Meie 10.04.2026 nr 7.1-1/26/6008-2

Jõelähtme vald, Haljava küla, Teenurga kinnistu ristumiskoha ehitamise nõuded

Joonis 1. Ristumiskoha pikikaldete kujundamine

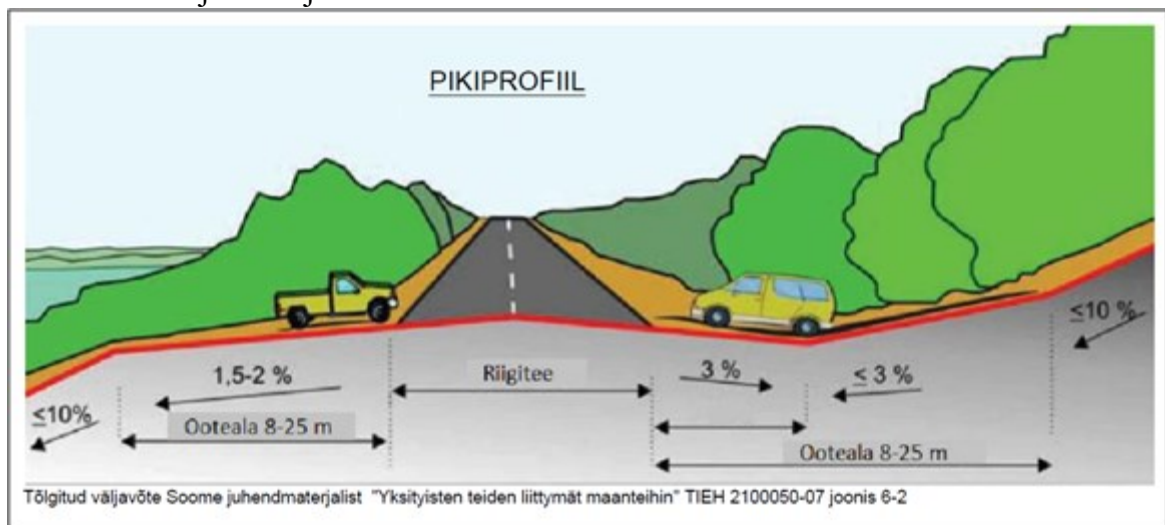
- 8.2. Mõõdistada minimaalselt 20 m raadiuses riigitee teljest kavandatava ristumiskoha asukohal.
- 8.3. Mõõdistusala ja uuringud peavad olema piisavad projekti koostamiseks ja kontrollimiseks.
- 8.4. Mõõdistada olemasolevad riigitee veeviimarid mahus, mis on vajalik eelvoolu tagamiseks.
- 8.5. Projekti kooskõlastamiseks esitamise hetkel peab olema geodeetilise mõõdistuse sh kooskõlastuste vanus kuni üks aasta.
9. Ristumiskoha plaanilahenduse koostamisel lähtuda Transpordiameti tüüpjoonise [1](#) põhimõtetest. Põörderaadiused määrata liikluskooiseisu kõige ebasoodsama sõiduki pöördekoridoride järgi. Kujutada pöördekoridorid joonistel.
10. Ristumiskoht projekteerida riigiteega võimalikult täisnurga all. Ristumiskoha pikikalded määrata vastavalt alltoodud joonise põhimõtetele arvestusega, et riigitee alusele maale sademeveett üldjuhul ei juhita.
